內政部都市計畫委員會第739次會議紀錄

一、時間:中華民國 99 年 9 月 21 日(星期二)上午 9 時 30 分。

審議案件一覽表

【附圖】建議修正方案示意圖:

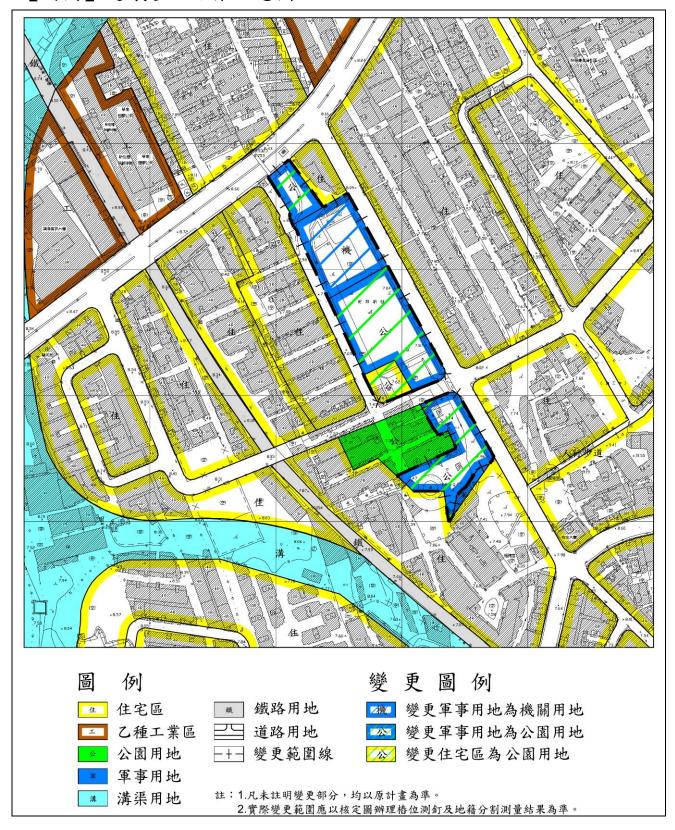
決 議:本案除計畫內容變更計畫圖部分參採臺北縣政府列 席代表說明,故同意照該府 99 年 8 月 31 日北府城 審字第 0990840786 號函所送建議修正方案(如后附 示意圖)外,其餘准照本會專案小組初步建議意見 (如附錄)及上開號函送修正計畫內容通過。

【附圖】:文中路延伸道路本府擬修正方案(主要計畫)示意圖

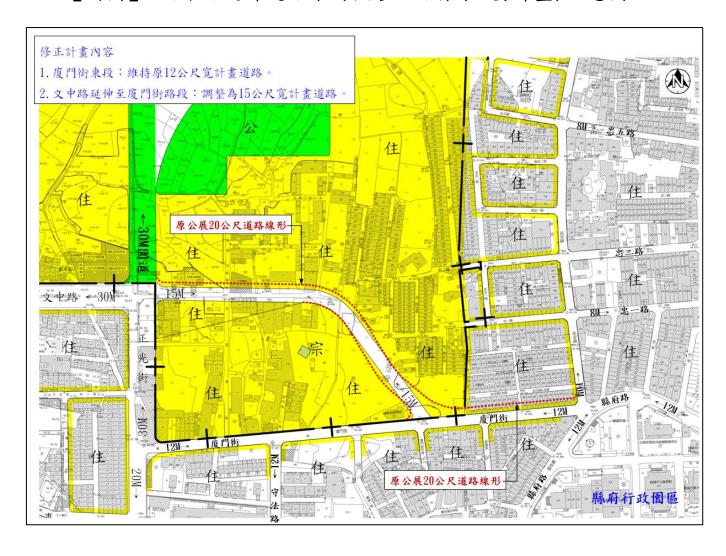
- 三、本案經簽奉核可,由本會周委員志龍(召集人)、李委員正庸、林委員秋綿、王委員秀娟、顏委員秀吉、蕭委員輔導等6位委員組成專案小組,專案小組已分別於99年4月8日、及99年8月10日召開2次會議聽簡報完竣,並研提具體初步建議意見,爰提會討論。
- 決 議:本案除下列各點外,其餘准照本會專案小組初步建 議意見(詳附錄)及桃園縣政府 98 年 11 月 18 日府 城規字第 0980448085 號函送計畫內容通過,並退請 該府依照修正計畫書、圖後,報由內政部逕予核定, 免再提會討論。
 - 一、本計畫有關廈門街東段單邊拓寬為 20 公尺計畫 道路乙案,採納縣政府列席代表之說明,考量 既有都市發展紋理及維護民眾權益,並減少建 築物拆遷,故同意照桃園縣政府 99 年 9 月 14 日府城規字第 0990362428 號函送「文中路延伸 道路修正方案」通過(如附圖)。
 - 二、本案涉及零星工業區(零工二)乙案,參據縣政府列席代表之說明,該規劃之 20 公尺計畫道路,因交通安全及維護其他土地所有權人權益之考量,故維持本會第710次會議決議,除規

劃為公共設施用地部分納入區段徵收範圍外, 其餘維持原計畫工業區並剔除於區段徵收範 圍。惟有關將拆除兩棟建物,可能造成其他建 物結構安全部分,請桃園縣政府將該建築執照 及使用執照核發過程情形及將來計畫執行之可 行性情形等資料,納入計畫書敘明,以資明確。 三、有關逕向本部陳情意見綜理表(附表二)逾第 12 案,正言權業不銹鋼有限公司代表所提桃園 市埔子段埔子小段 1323-26 地號土地請依現況 變更為零星工業區部分:請縣政府查明如符合 「南崁新市鎮都市計畫(第一次通盤檢討)案」 (73.2.發布實施)檢討變更為零星工業區之規 定,則同意變更為零星工業區,否則未便採納。 另於會中所提如無法同意桃園市埔子段埔子小 段 1323-26 地號土地變更,則請將本公司工廠 座落桃園市埔子段埔子小段 1323-26、1338-2、 1341-1、1342-30、1342-33、1342-38 地號等 6 筆土地納入區段徵收範圍部分,未便採納。

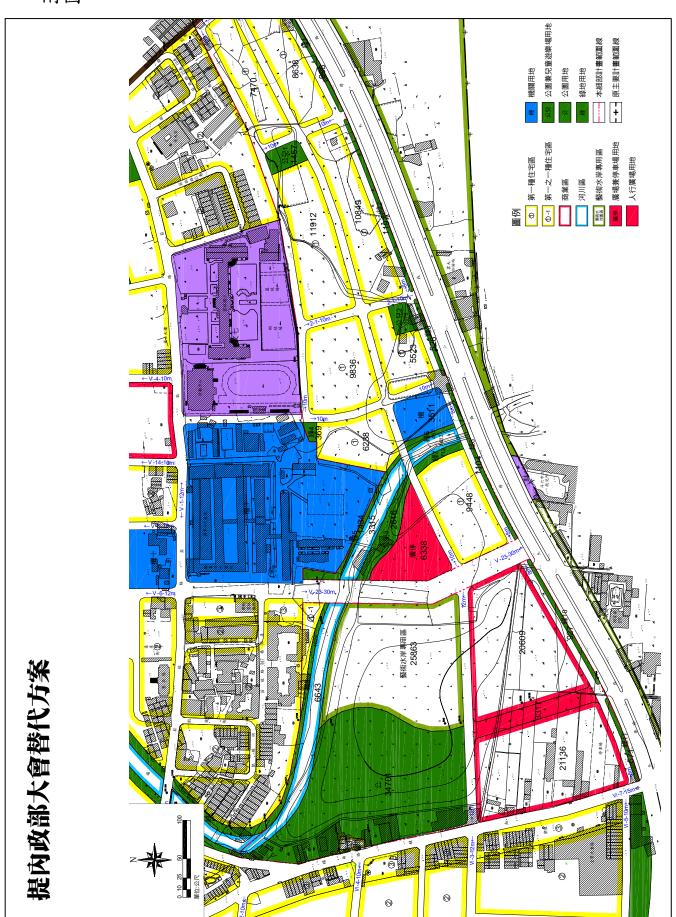
決 議:本案除計畫內容變更計畫圖部分參據雲林縣政府列 席代表之說明,故同意該府於會中所提修正後計畫 圖(如附示意圖)外,其餘准照本會專案小組初步 建議意見及該府於 99 年 9 月 10 日府城都字第 0990115479號函送修正計畫內容通過,並退請該府 依照修正計畫書、圖後,報由內政部逕予核定,免 再提會討論。
